**AVIS RELATIF À LA PROTECTION
CONTRE LES EVENTUELS EFFETS NOCIFS ET NUISANCES
PROVOQUÉS PAR LES RAYONNEMENTS NON IONISANTS
GÉNÉRÉS PAR DES ANTENNES ÉMETTRICES STATIONNAIRES**

Commune : LIEGE - Exploitant : PROXIMUS

Référence exploitant : 41AAG_01

Rapport n° 4030 / 2023

Figure 1 : Vue en plan des lieux de séjour et des points de contrôle

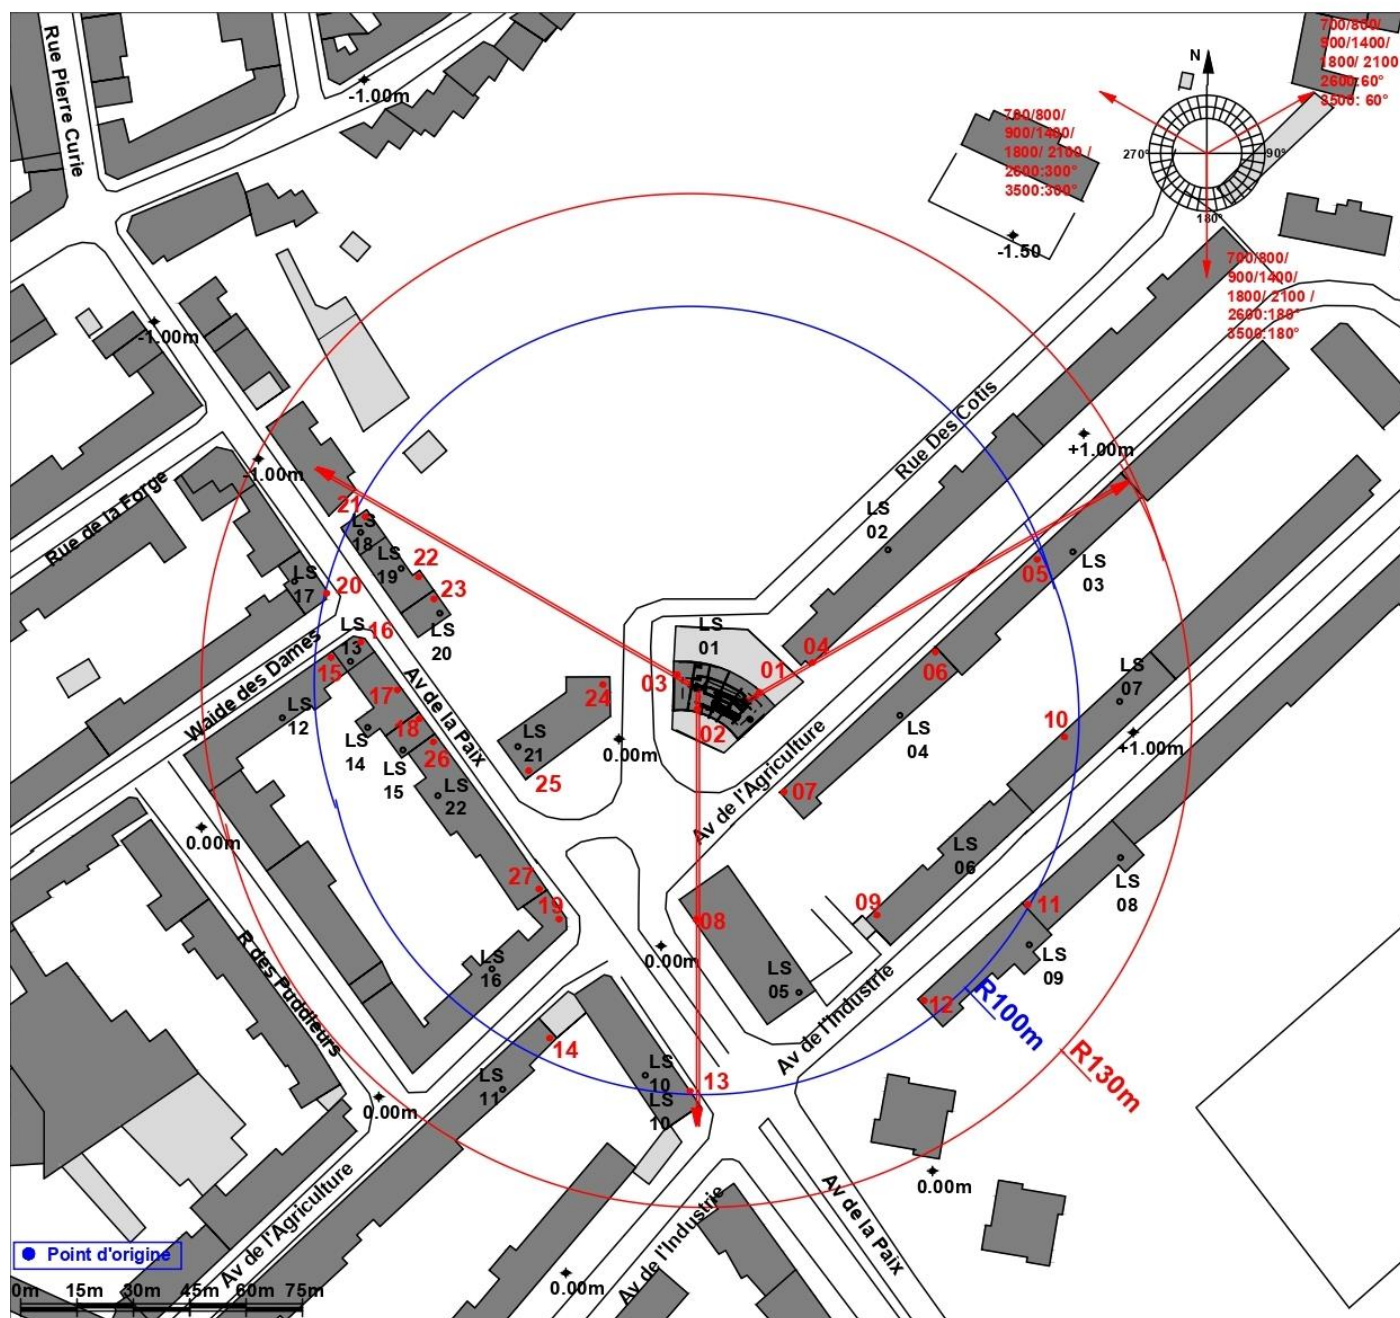
Les fréquences d'émission, la puissance rayonnée par chacune des antennes et leur gain permettent de déterminer le rayon de la zone à analyser. Tout dépassement de la limite par installation est exclu en dehors de cette zone. Le tableau 2 reprend les 35 LS² pour lesquels l'indice d'exposition est le plus élevé. Les différentes colonnes indiquent :

- le numéro du point de contrôle repris sur un des plans de la figure 1;
- le numéro du LS dans lequel se trouve le point de contrôle de la 1^{ère} colonne ;
- l'atténuation d'obstacle prise en compte pour le calcul de l'indice d'exposition dans le LS ;
- le résultat du calcul de l'indice d'exposition.

En ce qui concerne les antennes de l'installation mentionnées dans le tableau 1, la distance maximale à laquelle la limite pourrait être atteinte, à l'extérieur, est égale à 99,6 m. S'il n'y a pas de LS à une distance inférieure, les antennes respectent forcément la limite d'immission.

Dans le cas des LS situés à l'intérieur des bâtiments, une atténuation d'obstacle est prise en compte et il en résulte que la distance maximale à laquelle la limite pourrait être atteinte se réduit à 70,5 m.

Les résultats de l'évaluation décrite au paragraphe 4 indiquent que les antennes émettrices stationnaires de l'installation faisant l'objet du présent avis ne produisent pas, dans un lieu de séjour, un rayonnement électromagnétique maximum supérieur aux limites fixées à l'article 4 du décret.

Figure 2 : Vue en plan des installations d'antennes dans un rayon de 300 mètres autour de l'installation faisant l'objet de la demande d'avis

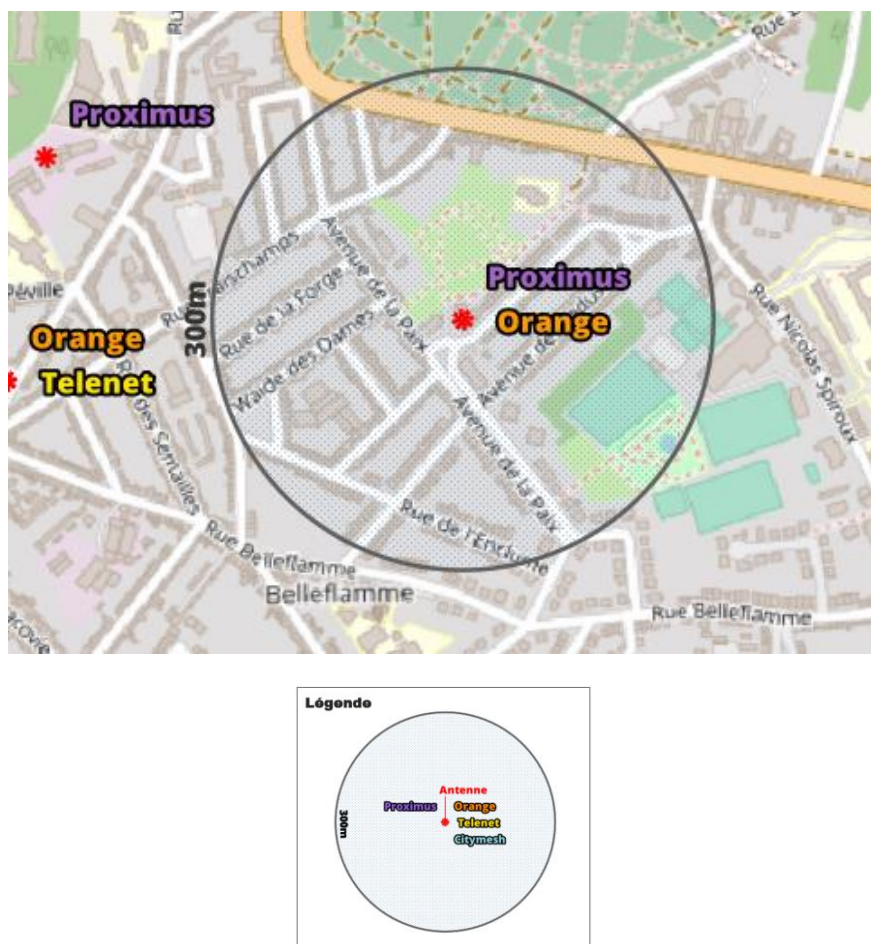
Le plan en projection verticale de la figure 2 indique la localisation des antennes actives éventuelles visées par le décret et situées dans un rayon de 300 mètres autour de l'installation référencée dans le paragraphe 2. Les données de localisation de ces antennes et les avis correspondant sont accessibles via le cadastre en ligne des antennes émettrices stationnaires⁶.

Compte tenu du nombre d'installations localisées dans la figure 2, il apparaît que l'intensité du rayonnement électromagnétique généré, dans les lieux de séjour situés à proximité de l'installation référencée dans le paragraphe 2, par l'ensemble des antennes émettrices stationnaires de l'ensemble des exploitants du même site d'antennes émettrices stationnaires respecte la limite fixée à l'article 4, § 2 du décret.
